**Betr.: Aufstellung des Bebauungsplans "Eisenbahnstraße / Im Kalkofen / Am Bahnhof" der Gemeinde Herxheim; Frühzeitige Beteiligung der Behörden und sonstigen Träger öffentlicher Belange (§ 4 Abs. 1 BauGB);
hier: Stellungnahme der Direktion Landesarchäologie, Außenstelle Speyer.**

Aufstellung des Bebauungsplans „Eisenbahnstraße / Am Kalkofen / Am Bahn- hof“ der Gemeinde Herxheim

Aufstellung Bebauungsplan „Eisenbahnstraße / Am Kalkofen / Am Bahnhof“ der Gemeinde Herxheim Frühzeitige Beteiligung der Behörden und sonstigen Träger öffentlicher Belange gem. § 4 Abs. 1 BauGB

Stellungnahme zum Vorentwurf des Bebauungsplanes „Eisenbahnstraße / Im Kalkofen / Am Bahnhof“

Auszug aus Dokument „Planzeichnung“ mit Erläuterung

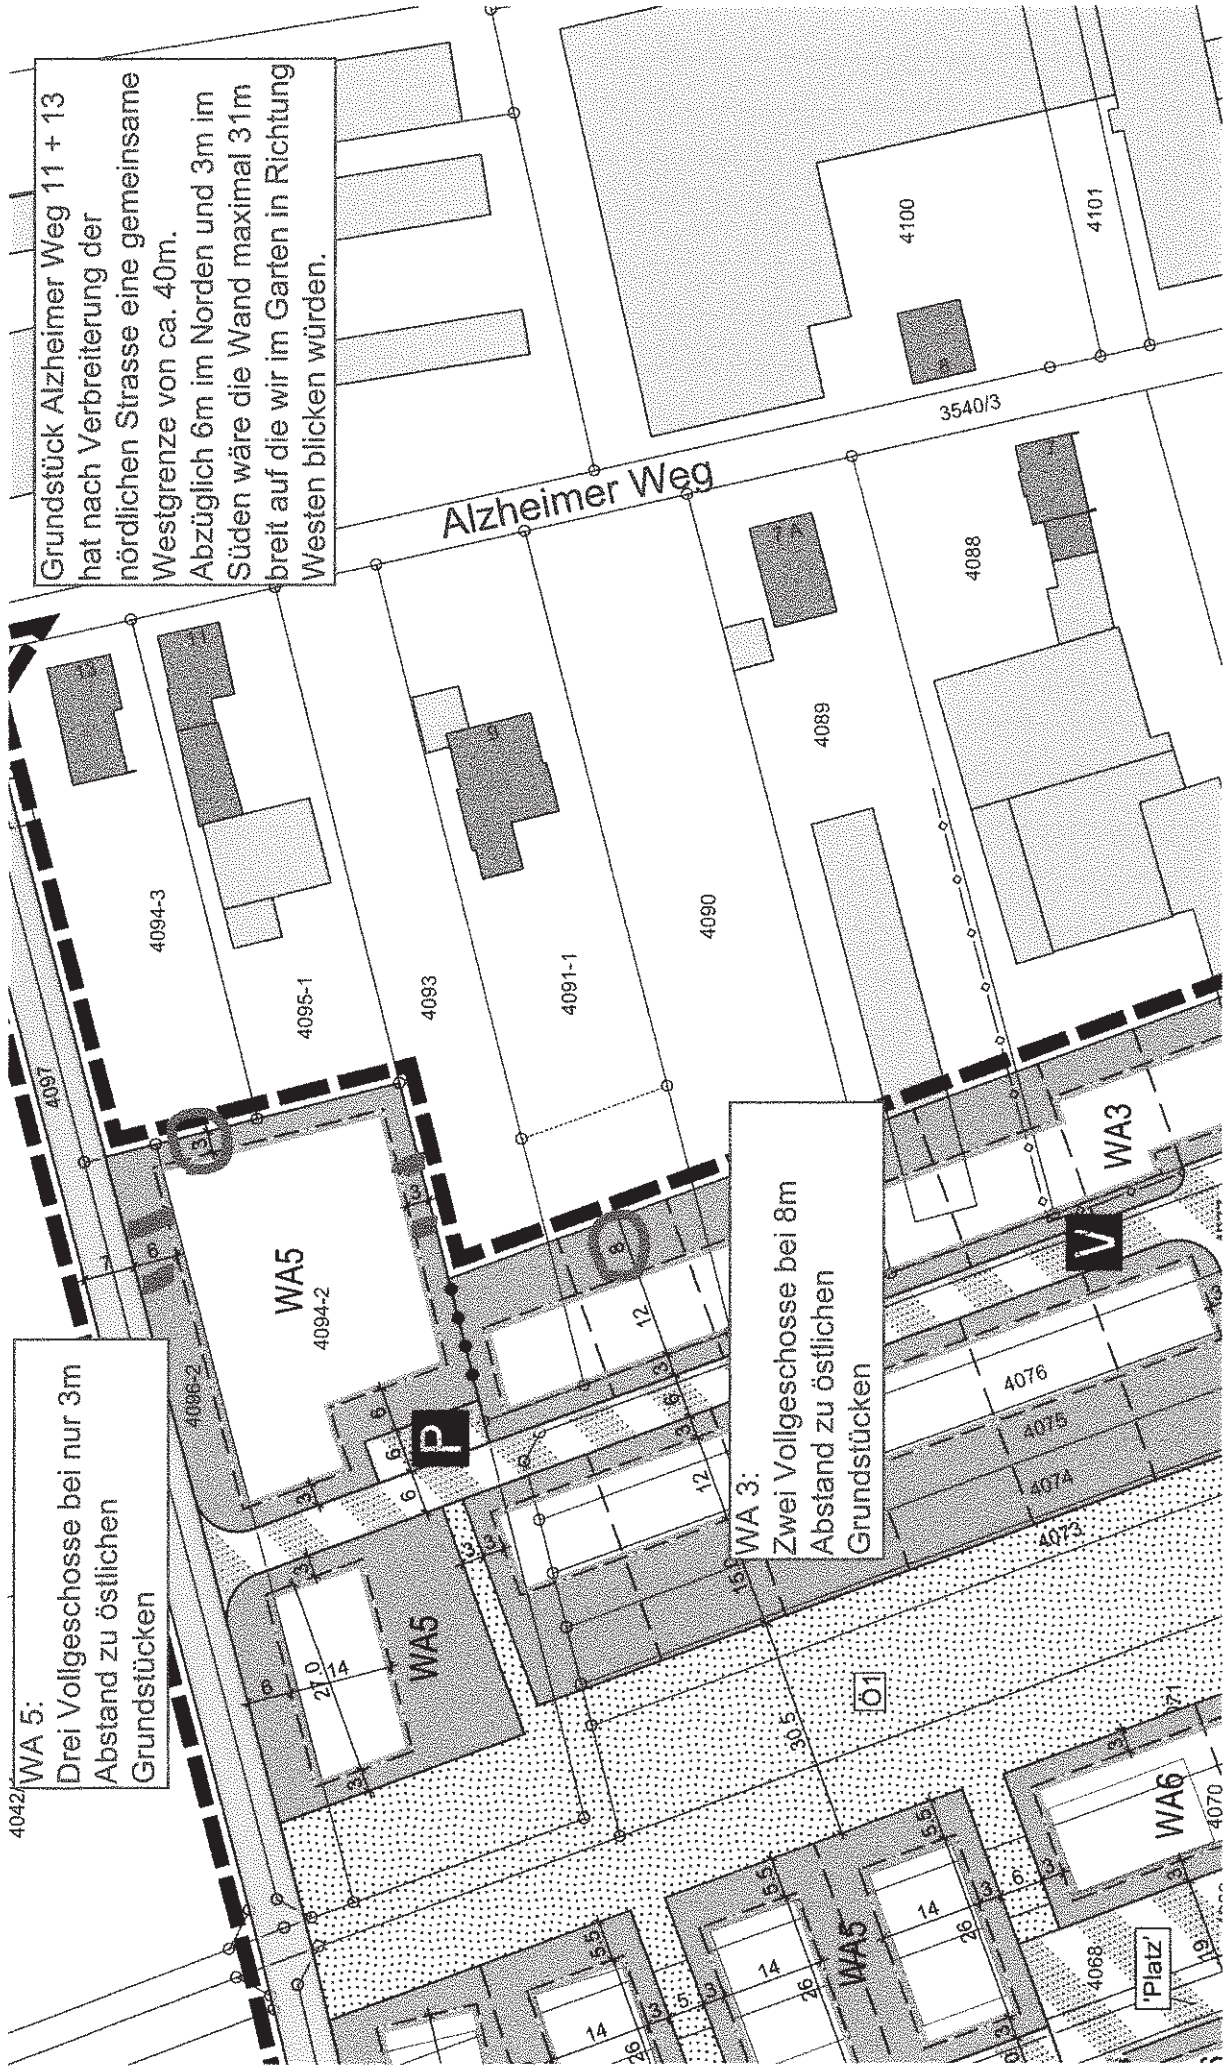
Nach dem aktuellen vorliegenden Bebauungsplan ist direkt westlich von meinem Grundstück auf dem Flurstück 4096-2/4094-2 die Gebietsart WA5 geplant. Dort können zwei Mehrfamilienhäuser mit je 9 Wohneinheiten errichtet werden (siehe Dokument „Begründung“ Seite 10). Die Baugrenze welche an mein Grundstück grenzt ist auf das Minimum von 3m Abstand zu meinem Grundstück geplant. Auf Grund der WA5 Vorgaben im Bebauungsplan und der Landesbauordnung wäre es somit möglich, ein Gebäude von 10m Höhe und 31m Breite in 4m Abstand zu meiner westlichen Grundstücksgrenze zu bauen (siehe Dokument „Planzeichnung“ mit Erläuterung). Dieses Gebäude dürfte 3 Vollgeschosse haben. Wenn ein Staffelgeschoss in Verbindung mit einem Flachdach oder Pultdach gebaut wird, kann sogar 12,6 m hoch gebaut werden (siehe Dokument „Textliche Festsetzung“ Seite 4). Nach Informationen aus der digitalen Einwohnerversammlung vom 27.04.2021 mit Aussage von Nico Lörsch vom Planungsbüro kommt so noch ein vierter Stock als Staffelgeschoss hinzu.

In den angrenzenden Flächen südlich des Flurstücks 4096-2/4094-2 ist die Baugrenze zu den Grundstücksgrenzen zu den östlichen gelegenen Grundstücken 5 Meter mehr – nämlich 8m. Die Gebietsart WA3 lässt hier eine Bebauung von zwei Vollgeschossen zu.

Somit droht mir ein Gebäude mit mehr Vollgeschossen, nämlich drei, das gleichzeitig näher an mein Grundstück grenzt, nämlich 4m, als zum Vergleich die Gebäude, welche weiter südlich stehen mit nur zwei Vollgeschosse und einem größeren Abstand, nämlich 8m, zu den östlich gelegeneren Grundstücken.

Warum hat man hier bei einem der größten Gebäude des Neubaugebiets so entschieden?

Warum wird der Grundsatz Garten an Garten bei meinem Grundstück nicht genauso umgesetzt wie in den südlicheren WA3 Gebietsarten?

Grundstück Alzheimer Weg 11 + 13
 hat nach Verbreiterung der
 nördlichen Straße eine gemeinsame
 Westgrenze von ca. 40m.
 Abzüglich 6m im Norden und 3m im
 Süden wäre die Wand maximal 31m
 breit auf die wir im Garten in Richtung
 Westen blicken würden.

WA 5:
 Drei Vollgeschosse bei nur 3m
 Abstand zu östlichen
 Grundstücken

WA 3:
 Zwei Vollgeschosse bei 8m
 Abstand zu östlichen
 Grundstücken

1. Sollte an der Gebietsart WA5 festgehalten werden dann: Verlegung der Baugrenze der Fläche Flurstück 4096-2/4094-2 Gebietsart WA5 weiter nach Westen. Sodas die Grünflächen des Neubaus und mein Garten sich an der Grundstücksgrenze treffen (Prinzip Garten an Garten). Oder alternativ das Anlegen eines Grünstreifens zwischen der Neubaufäche und meinem Grundstück.

2. Sollte an der Gebietsart WA5 festgehalten werden dann: Keine Ausrichtung von Balkonen aus Richtung der Fläche Flurstück 4096-2/4094-2 Gebietsart WA5 in Richtung meines Grundstücks.

3. Als beste Option sehe ich: Verzicht auf WA5. Stattdessen eine Erweiterung der WA3 Gebietsart bis nach Norden an die Verbindungsstraße in Kombination mit einem „Grünen Hof“ im Osten. Somit ständen alle Gebäude mit drei Vollgeschossen konsequent nicht in der Nachbarschaft der aktuellen Anwohner. Des Weiteren könnten im angrenzenden Bereich dieses „grünen Hof“ weitere Parkmöglichkeiten geschaffen werden. Zusätzlich mit Ladesäulen- und/oder Carsharing-Parkplätzen. Dies würde auch zu weniger Verkehr im Neubaugebiet und in den angrenzenden Straßen führen. Da, wenn das Auto nicht vor der Tür steht, es attraktiver ist sich per Fuß/Rad zu bewegen anstatt mal schnell per Auto zwei Straßen weiter zu fahren. Durch den so gewonnen Abstand zwischen den Neubauten und den bestehenden Anwohnern im nördlichen und östlichen Bereich kann so auch ein Korridor geschaffen werden bei dem es nicht zur gegenseitigen Lärmbelästigung kommt.
